## 改善箇所説明図

### 基準不適合発生箇所

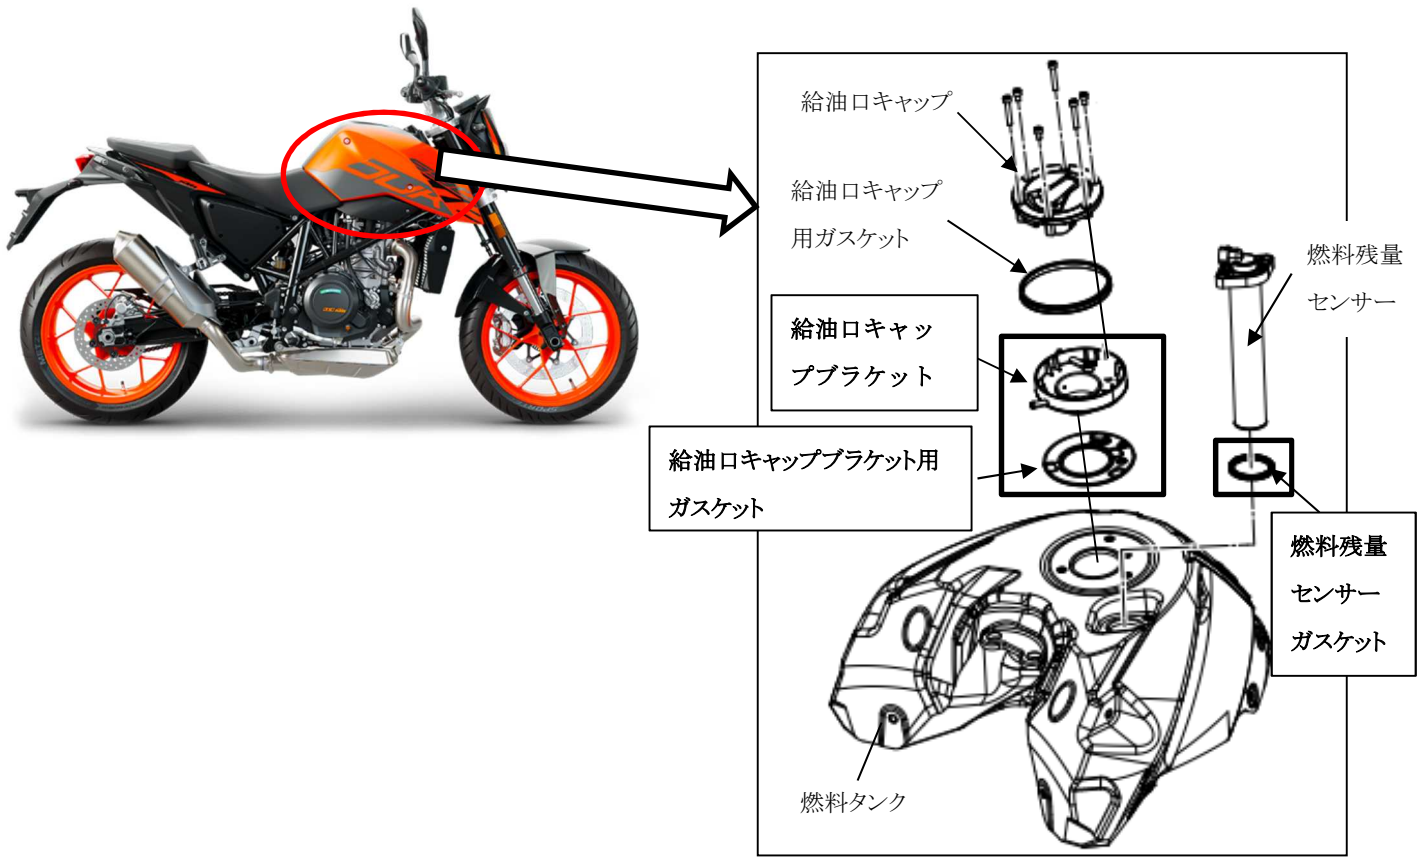
燃料タンクにおいて、給油口キャップブラケット用ガスケット及び燃料残量センサー取付部ガスケットの形状が不適切なため、取付部に隙間が生じるものがある。そのため、燃料が燃料タンク上限まで給油されている状態で走行すると、その隙間から燃料が漏れ、最悪の場合、火災に至るおそれがある。

改善の内容： 全車両、給油口キャップ部の給油口キャップブラケットとガスケット及び燃料残量センサー取付部のガスケットを対策品に交換する。
